関原発第557号
2021年1月25日

高浜発電所原子炉施設保安規定変更認可申請書の補正について

高浜発電所原子炉施設保安規定変更認可申請書の補正内容

別添 高浜発電所原子炉施設保安規定

図3 5-1 過大温度 ΔT 高および過大出力 ΔT 高トリップ設定値制限図
(1号炉および2号炉)

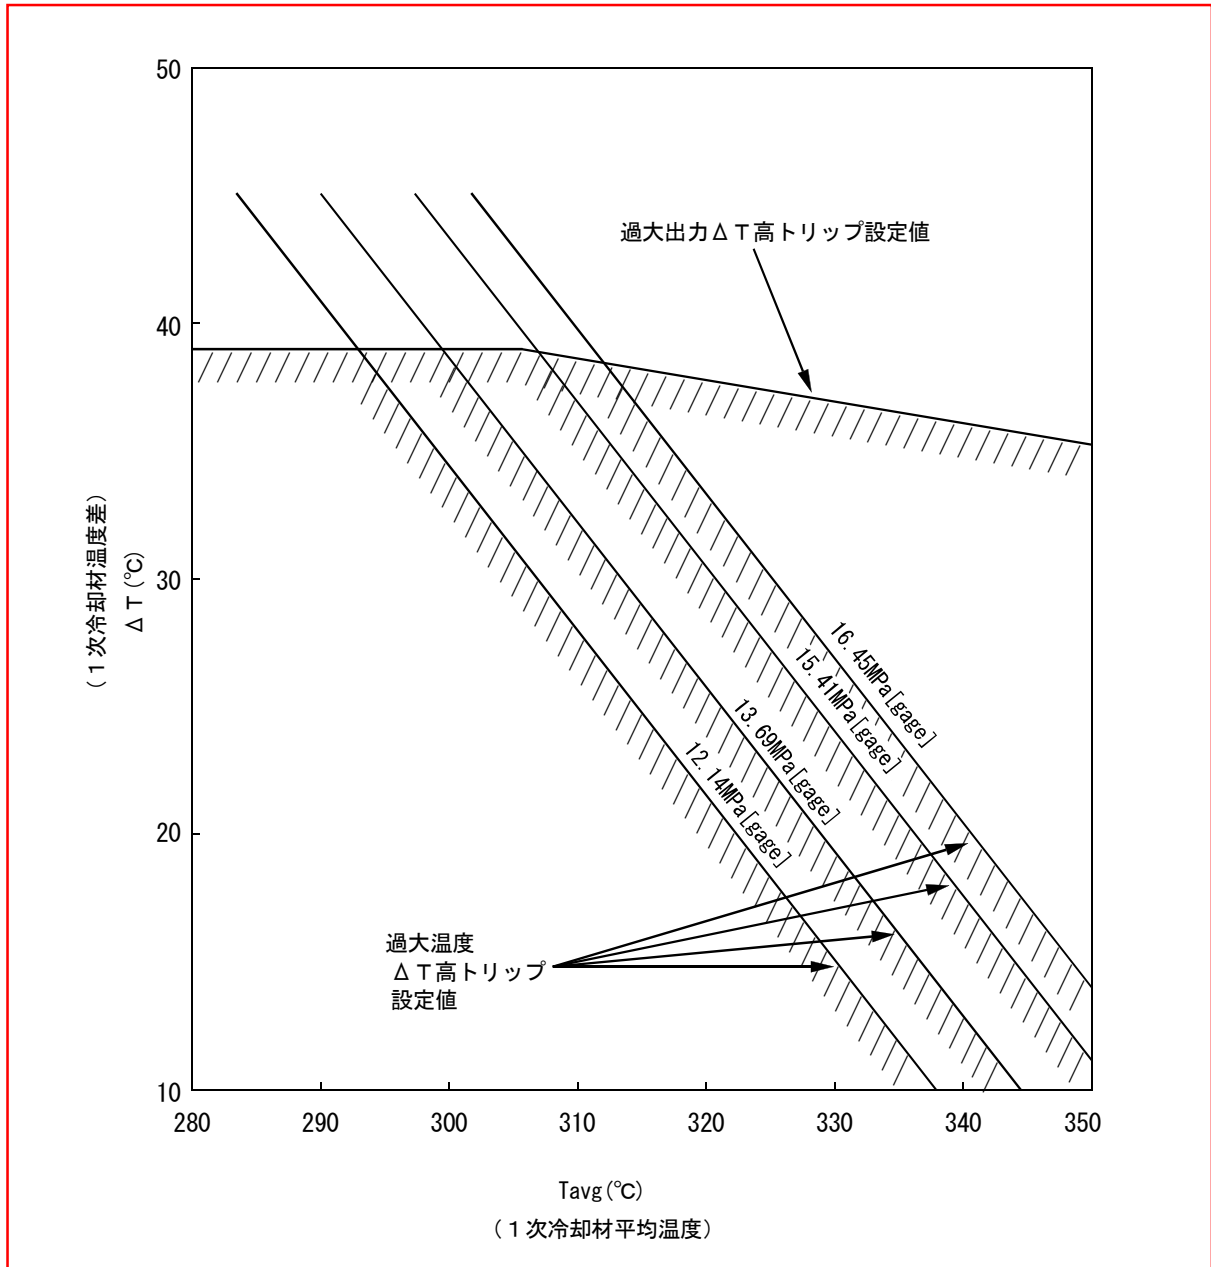
(1) 当直課長は、モード 1 において、12 時間に 1 回、1 次冷却材温度差、1 次冷却材平均温度および 1 次冷却材圧力が、1 号炉および 2 号炉については図 35-1、3 号炉および 4 号炉については図 35-2 に示す過大温度 ΔT 高および過大出力 ΔT 高トリップ設定値制限図の範囲内にあることを確認する。

図 9 5 燃料貯蔵領域図

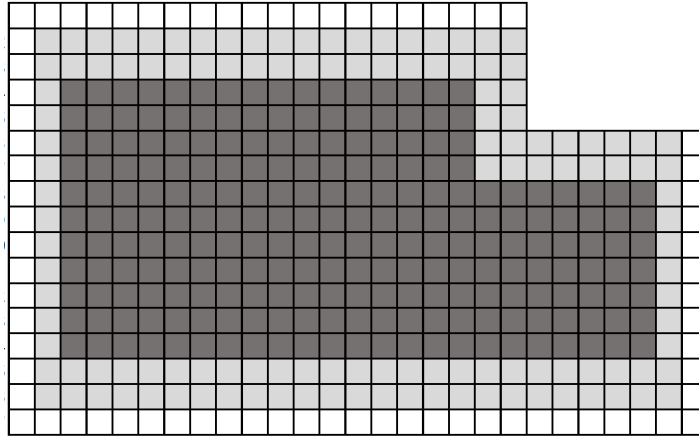
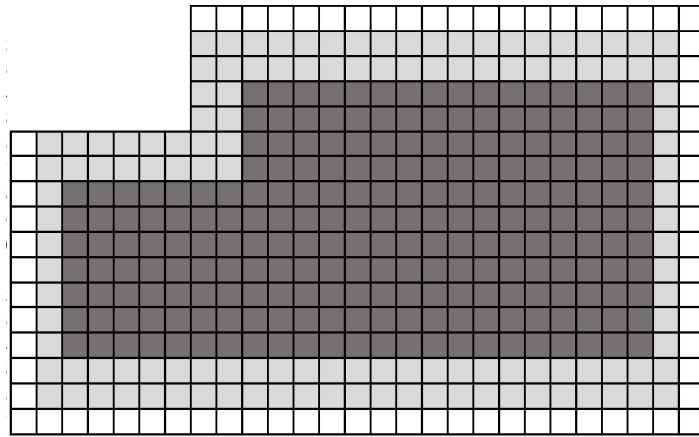
- (7) 使用済燃料ピットクレーン使用時の吊荷の重量および吊上げ上限高さを管理すること。
 - (8) 使用済燃料ピットに貯蔵する場合は、図95に示す未臨界が維持できることをあらかじめ確認している条件（初期濃縮度、燃焼度、使用済燃料ピット用中性子吸収体の有無および配置）に基づき移動することで、実効増倍率が不確定性を含めて0.98以下となることを確認し、管理すること（1号炉および2号炉のみ）。

図30-1

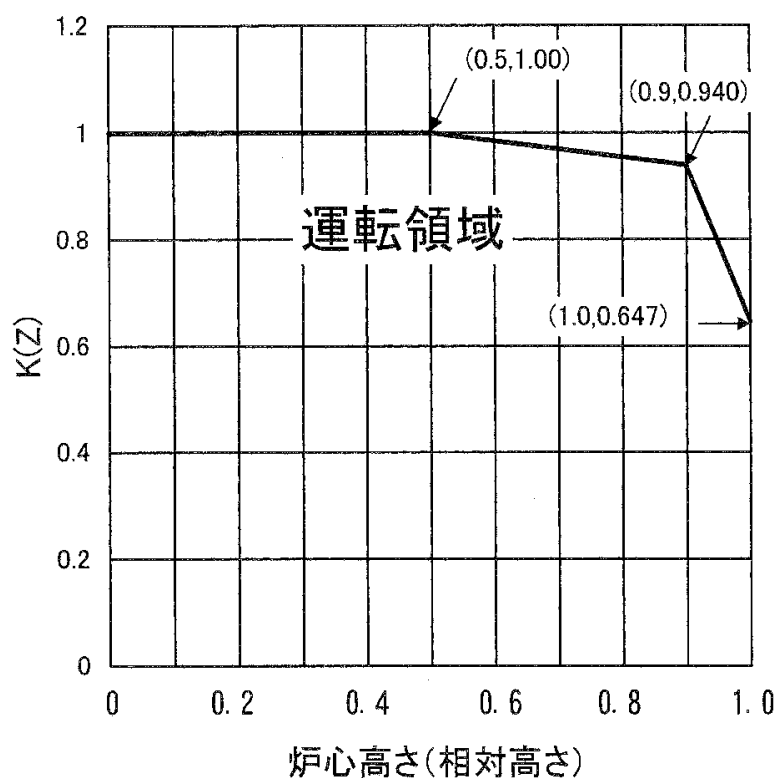
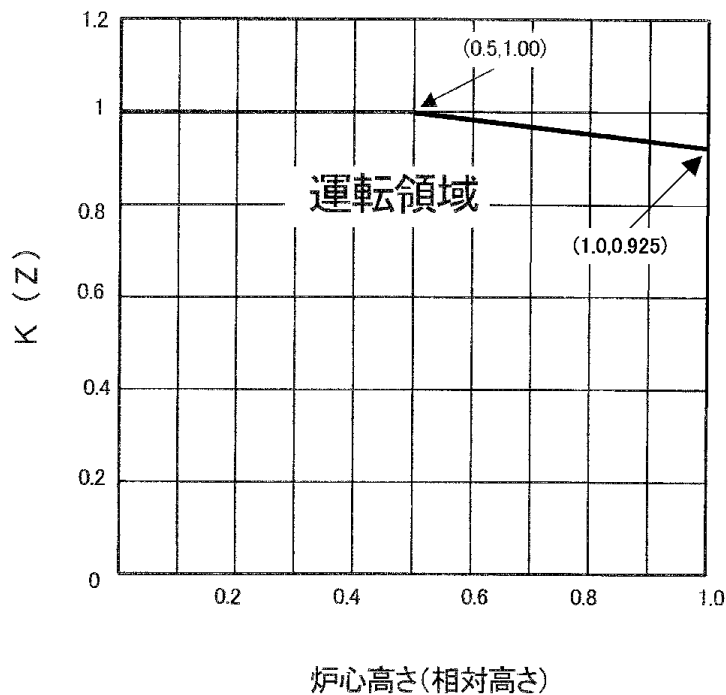
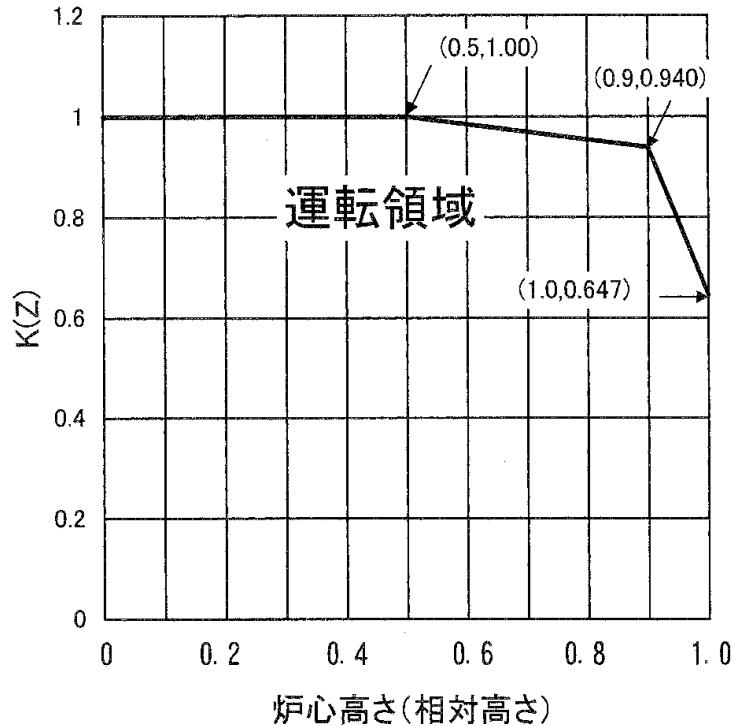
- (5) 1号炉及び2号炉への高燃焼度燃料導入に伴う変更（平成22年4月19日付け平成20・08・12原第33号にて設置変更許可）
1号炉及び2号炉において、燃料集合体最高燃焼度制限を引き上げた高燃焼度燃料（燃料集合体最高燃焼度55,000MWd/t）を導入することに伴い、高燃焼度燃料の運用に係る記載を変更する。
これらに対応するため、高燃焼度燃料導入に関連する保安規定条文の変更を行う。

2. 第85条(重大事故等対処設備)のうち、原子炉下部キャビティ水位計に係る規定については、原子炉の運転モード5の期間における使用前検査終了日以降に適用する。
3. 第30条(熱流束熱水路係数 $F_Q(Z)$)における表30-1のうち1号炉および2号炉熱流束熱水路係数 $F_Q(Z)$ および図30-1のうち1号炉および2号炉 $K(Z)$ 、第31条(核的エンタルピ上昇熱水路係数 $F_{\Delta H}^N$)における表31-1のうち1号炉および2号炉核的エンタルピ上昇熱水路係数 $F_{\Delta H}^N$ 、第35条(DNB比)における表35-1のうち1号炉および2号炉DNB比、第51条(蓄圧タンク)における表51-2のうち1号炉および2号炉蓄圧タンクほう素濃度、第54条(燃料取替用水タンク)における表54-2のうち1号炉および2号炉燃料取替用水タンクほう素濃度、第58条(原子炉格納容器スプレイ系)における表58-2のうち1号炉および2号炉苛性ソーダ溶体量、第81条(1次冷却材中のほう素濃度-モード6-)における表81-1のうち1号炉および2号炉1次冷却材中のほう素濃度、第85条(重大事故等対処設備)における表85-4のうち85-4-2炉心注水(1号炉および2号炉)アキュムレータほう素濃度および表85-14のうち85-14-3燃料取替用水タンク(1号炉および2号炉)ほう素濃度ならびに第102条(放射性気体廃棄物の管理)における表102-1のうち放出管理目標値については、1号炉および2号炉における高燃焼度(55,000MWd/t)燃料の原子炉内への初回装荷が両号炉ともに開始した日以降に適用し、それまでの間のうち、1号炉または2号炉における高燃焼度(55,000MWd/t)燃料の原子炉内への装荷を開始する日まで別添の別紙-2により、それ以降は別添の別紙-3による。

1. 1号炉および2号炉のうち高燃焼度（55,000 MWd/t）燃料を装荷する号炉

2. 1号炉および2号炉のうち高燃焼度（55,000 MWd/t）燃料を装荷しない号炉、3号炉および4号炉
